**Změnový list
pro nezbytné změny stavby v průběhu realizace**

Změnový list číslo	8
Identifikace akce - název dle projektu: Revitalizace areálu bývalých kasáren Hranečnick v souvislosti s odstraněním následků důlní činnosti - příprava území pro další využití; výstavba objektu SO 07 a objektů souvisejících	
Název akce:	Technická a výcviková základna Hranečnick - garáže HZS
Číslo akce EDS/SMVS:	CZ.06.6.127/0.0/0.0/21_119/0016822
Objednatel:	Česká republika - Hasičský záchranný sbor Moravskoslezského kraje
Zhotovitel:	Metrostav DIZ s.r.o.
Projektant:	Projekt 2010 s.r.o.
Předmět změnového listu:	
Podsypy a podkladní betony	
Část díla dotčená změnovým listem:	
SO 07 - Garáže	
Popis změny, popis technického řešení:	
Tento změnový list řeší upřesnění výměr spodní stavby - podsypů podlah objektu garáží, podkladní betony patek a odbednění M.K.	
Původní řešení dle smluvní (tendrové) dokumentace:	
V projektové dokumentaci byly uvažovány jiné výměry položek podsypů, podkladních betonů a bednění betonových konstrukcí.

HZS-Ostrava Hranečník - Garáže SO 07 vč. souvis. obj.

Příloha - fotodokumentace - stávající stav

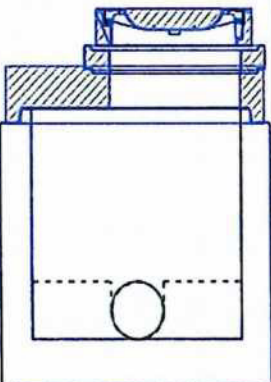
Změnový list číslo	9
Identifikace akce - název dle projektu: Revitalizace areálu bývalých kasáren Hranečnick v souvislosti s odstraněním následků důlní činnosti - příprava území pro další využití; výstavba objektu SO 07 a objektů souvisejících	
Název akce:	Technická a výcviková základna Hranečnick - garáže HZS
Číslo akce EDS/SMVS:	CZ.06.6.127/0.0/0.0/21_119/0016822
Objednatel:	Česká republika - Hasičský záchranný sbor Moravskoslezského kraje
Zhotovitel:	Metrostav DIZ s.r.o.
Projektant:	Projekt 2010 s.r.o.
Předmět změnového listu:	
Úprava dešťové kanalizace - nová šachta Šd0	
Část díla dotčená změnovým listem:	
I0 05.1 - Dešťová kanalizace	
Popis změny, popis technického řešení:	
Tento změnový list řeší změny na dešťové kanalizaci - nová šachta Šd0	
Původní řešení dle smluvní (tendrové) dokumentace:	
Původním řešením v PD byla dešťová kanalizace napojena do stávající šachty Šd0.	
Nové řešení:	
Na základě návrhu AD bude stávající šachta Šd 0 vybourána a bude osazena nová šachta Šd 0 - dle doplněné PD.

Zdůvodnění změny:	
Vzhledem ke stavu stávající šachty, která je u dna permanentně zatopená a jsou do ní provizorně napojena různá potrubí, bylo rozhodnuto, že šachta Šd0 bude vybourána a vybudována jako nová.

TABULKA SESTAV ŠACHET		Prefa Brno a. s.
Šachta č.1 Šd0		
	dno TBZ-Q.1 100/100	1
	deska TZK-Q.1 100-63/17	1
	vyr.prst. TBW-Q.1 63-10	1
	poklop D 400 Begu-S-K	1
	těsnění pro DN 1000	1
	kóta dna	216.01 m
	kóta terénu	217.45 m
	rozdíl kót	1.44 m
	převýšení nad terénem	0.00 m
	výška šachty	1.43 m
	stavební výška	1.63 m
